安徽百戏城外立面装饰工程

招标文件补疑

项目编号：2023BFFGZ02571

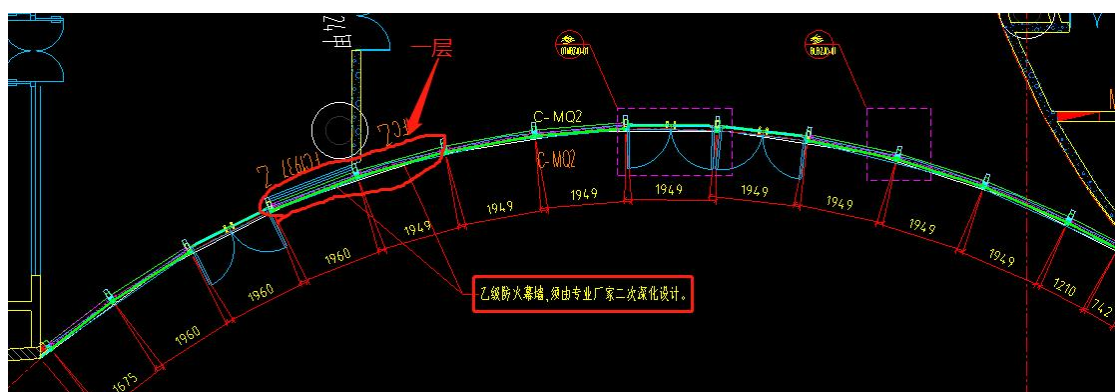
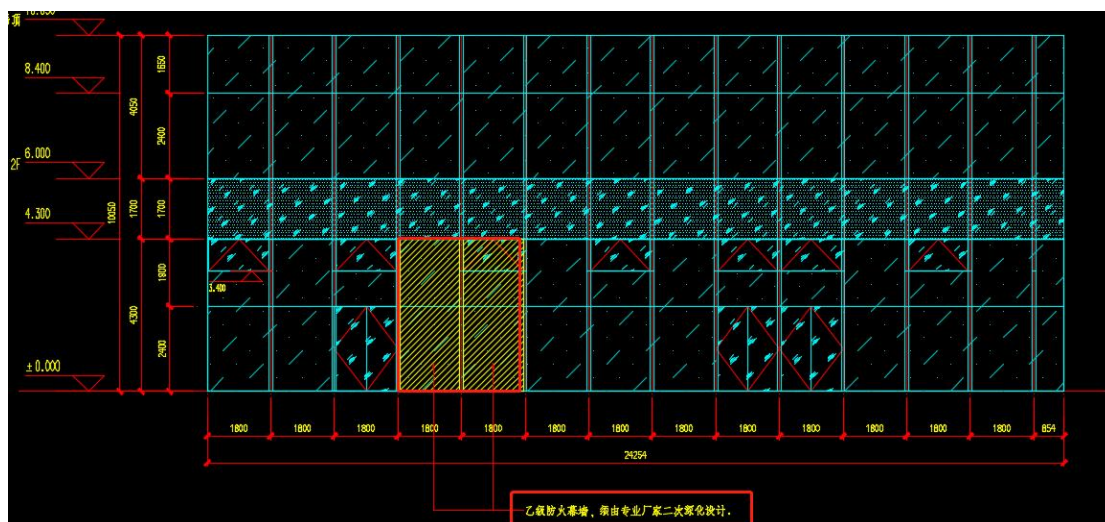
1.2 图示石材为 25mm(30mm) 厚深灰色花岗岩石材(以封样为准, 光面石材 25mm, 毛面石材 30mm, 以封样为准), 请明确花岗岩石材的厚度。

回复: 30mm 厚光面深灰色花岗岩石材。

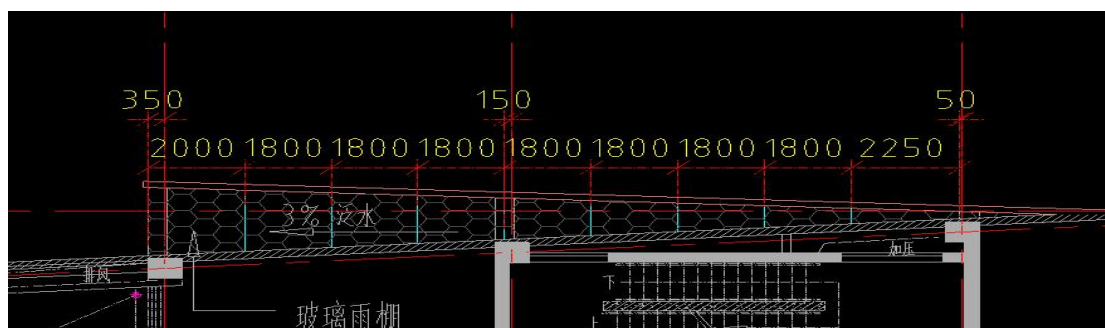
1.7 请明确玻璃栏板的具体位置。

回复：参照平面进行计算长度。位置如下图所示。

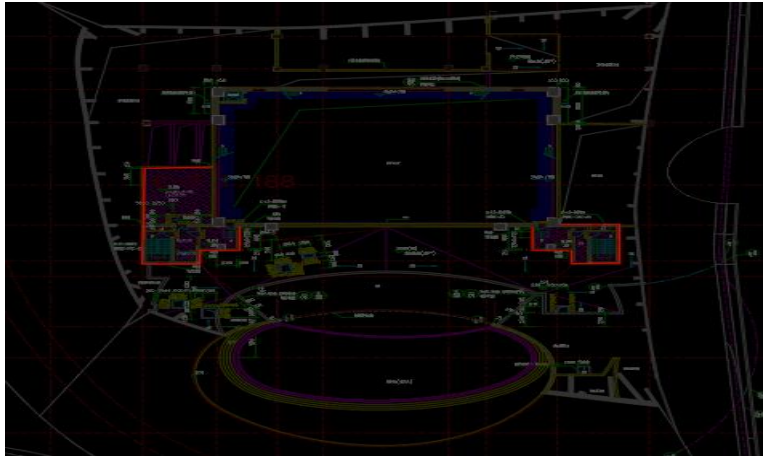
1.24 屋面一圈檐口雨水槽下边陶瓷锦砖改 40mm 厚 HPC 挂板表面瓷化处理，请提供具体图纸。

回复：详见补充图纸“檐沟处 HPC 板补充墙身”，图中预埋件水平间距 1m 布置，40mm 厚 HPC 挂板改为 40mm 厚 HPC 挂板表面瓷化处理。

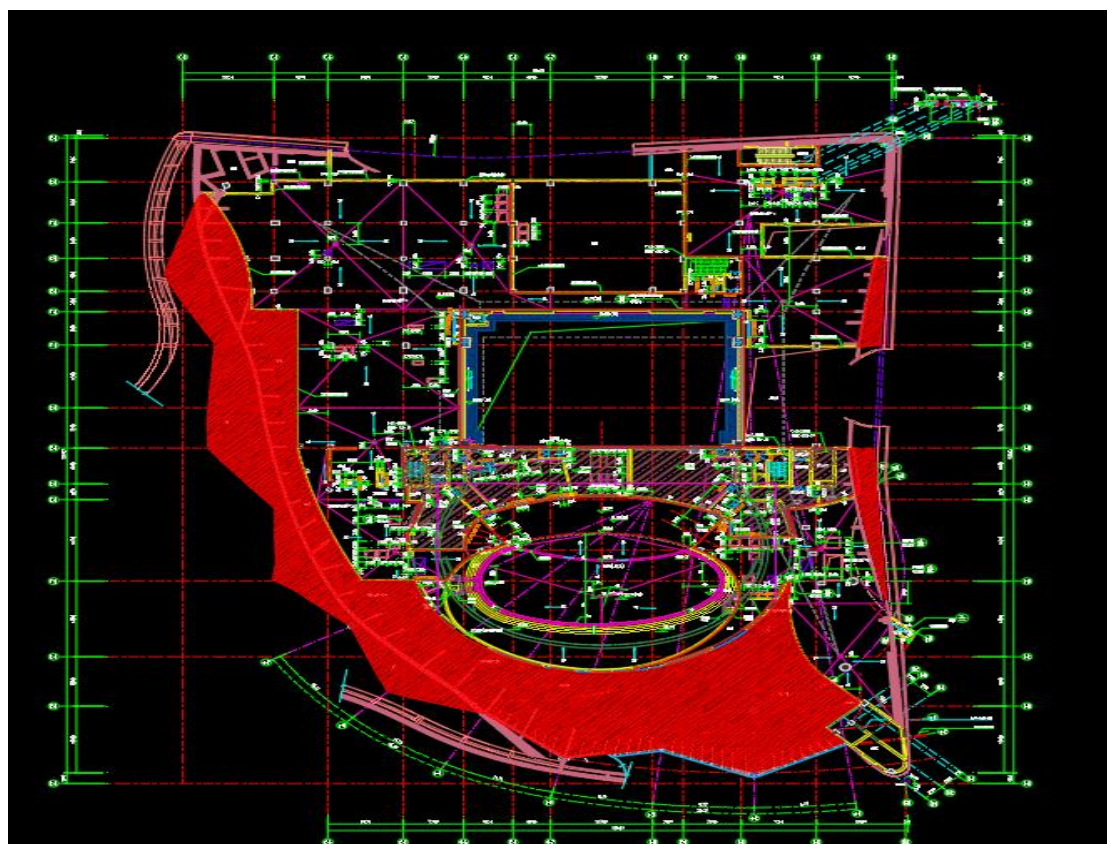
1.26 红色涂料是否调整为装饰砂浆？请明确具体做法及范围。

回复：涂料改装饰砂浆，具体做法为：专用柔性腻子 2 遍、装饰砂浆饰面层，颜色最终以业主和设计确认的颜色为准；范围包括但不限于下图图示红线示意外墙立面装饰砂浆，投标人结合图纸综合考虑报价，中标后不予调整。

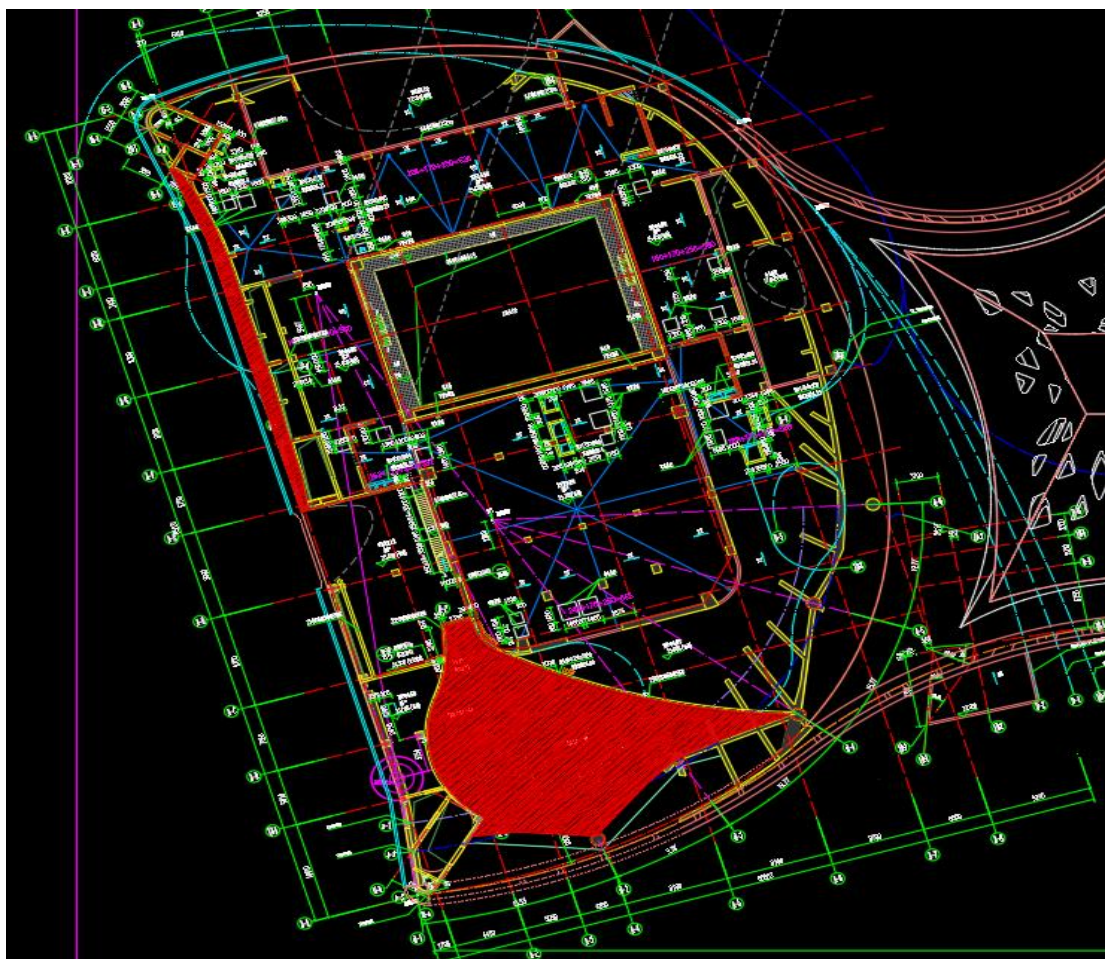
1.29 请明确棚 6 防火保温顶棚的具体范围及做法。

回复：范围包括但不限于下图图示红线示意范围，投标人结合图纸综合考虑报价，中标后不予调整。具体做法：喷胶、喷涂 70 厚超细无机纤维保温(A 级)、喷涂界面剂。
